ACTA GRUP TREBALL PRESSUPOSTOS
PROJECTE AMPLIACIÓ PAS VIANANTS ENTORN SUD ESTACIÓ MIRA-SOL

Data: 21 juliol 2026
Hora: 18h
Lloc: Casal Mira-sol

Presentació proposta *Ampliació pas de vianants entorn sud Estació Mira-sol*

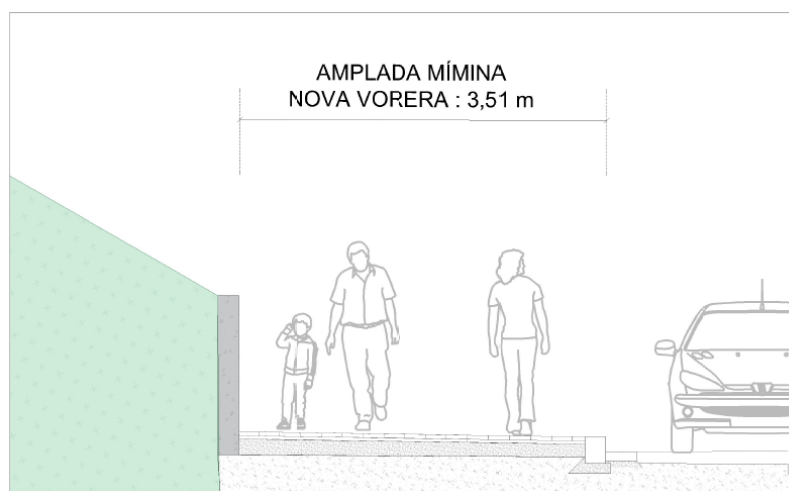
En la proposta original presentada als Pressupostos es demanava la plantació d'arbrat a la plaça Joan Borràs (estació) i també reformar l'accés al pàrquing del centre comercial per tal d'ampliar la vorera. Es comenta que aquestes actuacions no es poden afrontar amb el pressupost disponible.

Es proposa que es tingui en compte una visió de conjunt sobre aquest espai de l'entorn sud de l'estació, de manera que més endavant es pugui plantejar una segona fase per millorar la vorera i accés per vianants del davant de l'estació.

També es demana tenir en compte els embornals necessaris per evacuar l'aigua en l'ampliació la vorera.
